NEKOMPATIBILNÍ DÍLCE –NON COMPATIBLE PARTS

HF 404 a HF404-1

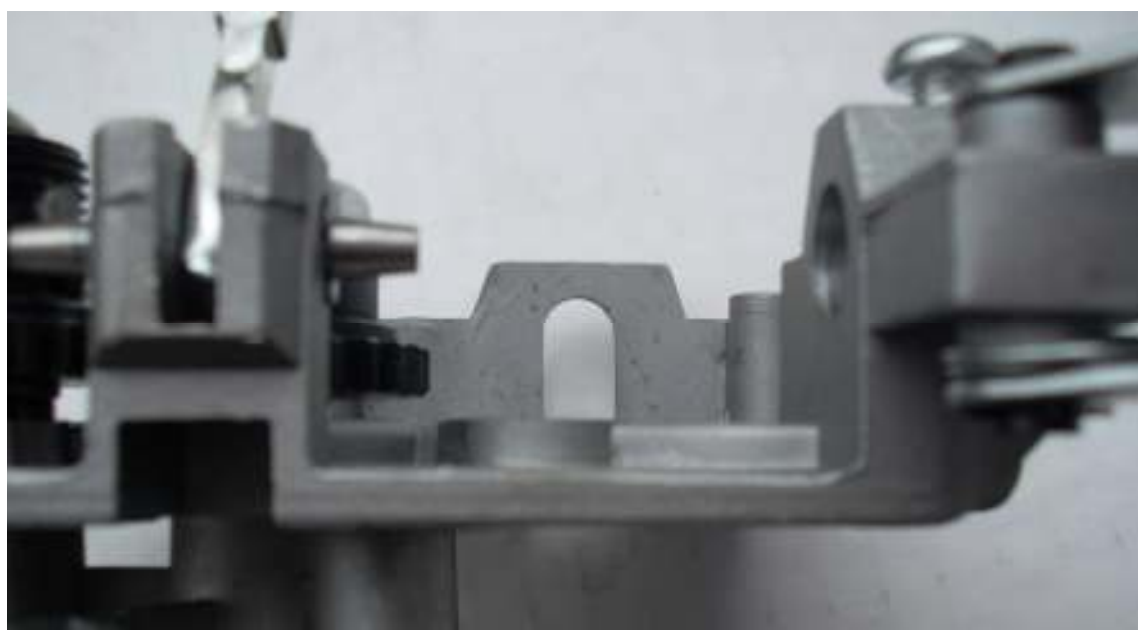
1. **Posuv tělo HF404** – Starý odlitek má vyšší osazení pro čep ozubeného kola

2. Čep ozub. Kola – jiný způsob montáže do odlitku

3. Kladka ozub. kolo hn. s pouzdem – jiné uchycení šroubu zajišťovacího

4. Šroub zajišť. malý HF – nový je uchycen vnitřním závitem
